**SI 0078**  
仅针对专业人员!  
1/2

# SERVICE INFORMATION

## 分配错误导致真空泵损坏

图 1: 泵壳中的碎裂

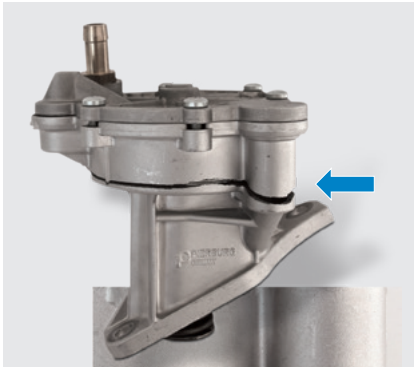
泵的错误安装会在安装后首次启动发动机时造成泵壳(参见图 1)碎裂, 甚至导致凸轮轴碎裂, 由此导致严重且维修费用昂贵的发动机损坏。

图 2: 真空泵比较

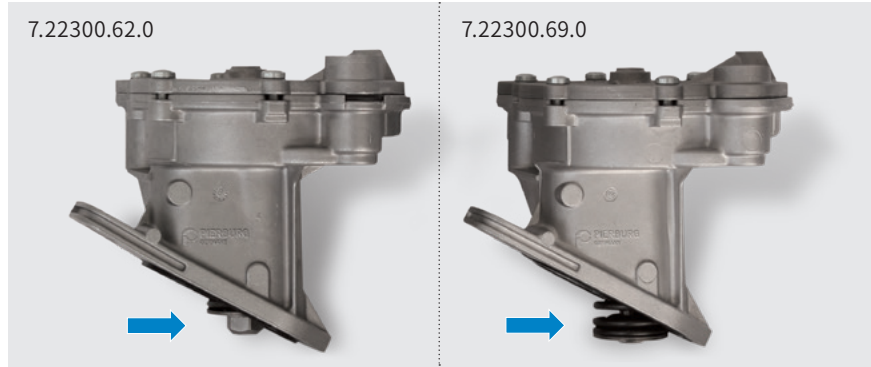
在带标记字母 AAB 的大众 T4 发动机中, 气缸盖的变化通常会导致真空泵分配错误。不接受泵的错误安装而引起的投诉。

车辆: 大众面包车 LT、T4 (平板车、客车、厢型车, 加利福尼亚), 发动机标记字母: AAB		
皮尔博格编号	7.22300.62.0	7.22300.69.0
代替	7.22300.12.0	7.22300.19.0
制造日期	1994 年 5 月以前	1994 年 5 月以后
车架号	70-R-180 000 以前	70-R-180 001 以后
大众零件号	075 145 100; 075 145 101; 075 145 101 A	074 145 100 A
大众气缸盖编号	074 103 351 A	074 103 351 D
梅施气缸盖编号	50 003 101	50 003 113
气缸盖覆盖面	11 个孔; Ø 5 mm	无孔
皮尔博格挺杆编号	3.52124.06.0	3.52124.05.0
大众挺杆编号	075 145 307	074 145 307 B
挺杆长度	71.0 mm	67.5 mm

为避免损坏, 请务必检查车架号、许可日期和/或旧泵上的零件号!

图 3: 安装时凸轮轴的位置

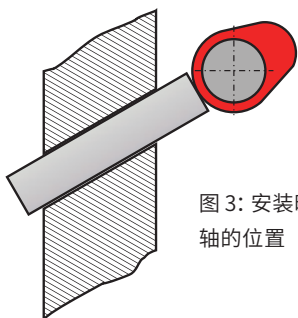
安装期间,用于驱动真空泵的凸轮轴上的凸轮必须位于中间挺杆的对面(参见图3),以便仅用很小的预应力(最大间隙 2 mm)即可安装泵。

图 5: 分配错误时,无法进行正确安装

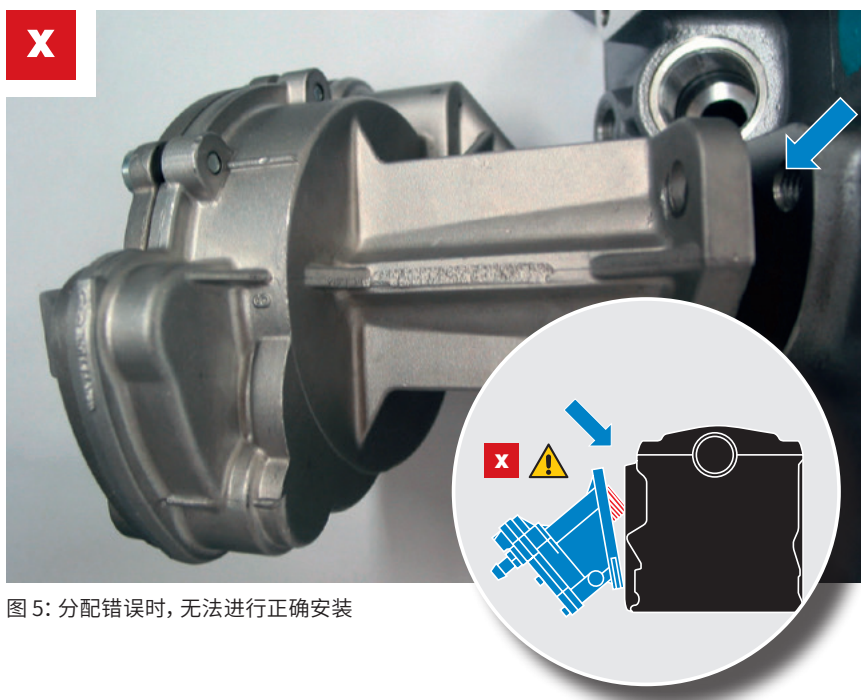
如果无法将真空泵轻松压到法兰上(间隙约 5 mm),那么即使凸轮位于中间挺杆的对面,也可以断定存在分配错误。

请务必检查车架号、许可日期和/或旧泵上的零件号!  
切勿尝试通过修改中间挺杆(例如磨削)来解决该问题!
